1. Introdução.

A MPS Compressores e Suprimentos Ltda. - ME, preencheu o FCE – Formulário de Caracterização do Empreendimento, por meio do qual foi gerado o FOB – Formulário de Orientação Básica nº 069881/2018, que instrui o processo administrativo de Licenciamento Ambiental Concomitante – LAC 1, na modalidade de licença prévia, licença de instalação e licença de operação concomitantes, classe 3, critério locacional 1. No dia 22/03/2019, diante do recibo de entrega de documentos nº 0162154/2019 foi formalizado o processo de licenciamento na modalidade LAC 1 (LP+LI+LO).

Como atividades a serem licenciadas têm-se a Extração de rocha para produção de britas - A-02-09-7, com produção bruta de 200.000 toneladas/ano ou 12.000 m³/ano, Unidade de Tratamento de Minerais - UTM, com tratamento a seco - A-05-01-0, com capacidade instalada de 200.000 toneladas/ano e Estrada para transporte de minério/estéril externa aos limites de empreendimentos minerários - A-05-05-3, com extensão de 10 km.

Figura 01: Área do empreendimento inserida em área prioritária para conservação da biodiversidade na categoria extrema. Fonte: IDE Sisema.

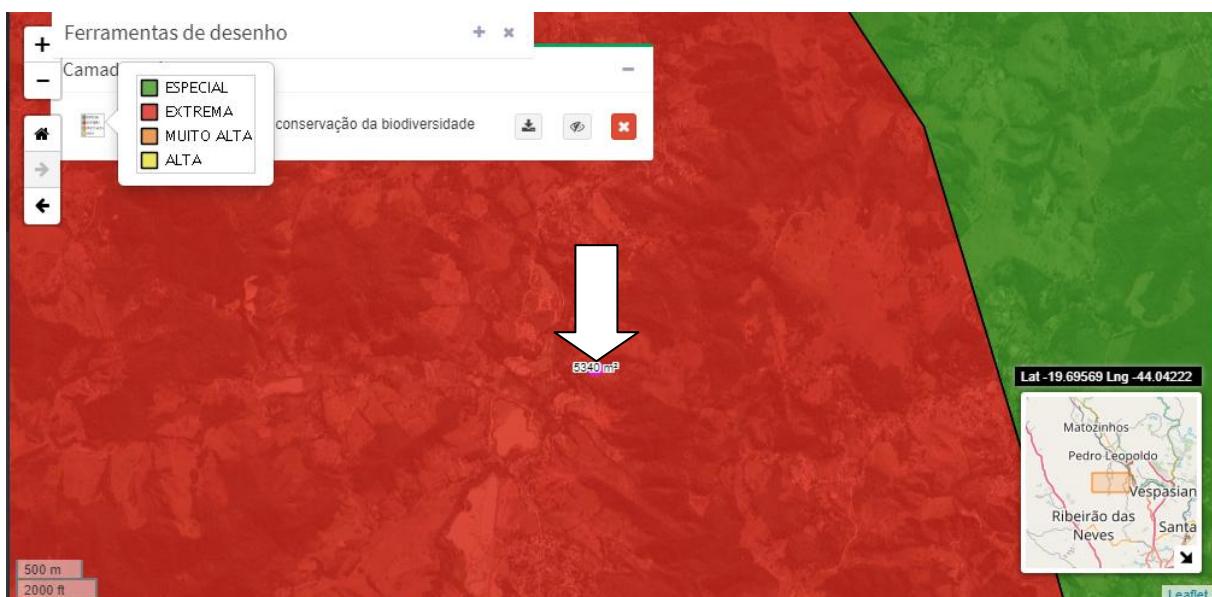
De acordo com a plataforma digital IDE/SISEMA, a região de inserção da área solicitada para implantação do empreendimento, está localizado em área prioritária para conservação da biodiversidade na categoria extrema. Portanto, para a regularização desse empreendimento deverá ser considerado o critério locacional com peso 2, nos termos da Deliberação Normativa Copam nº 217/2017.
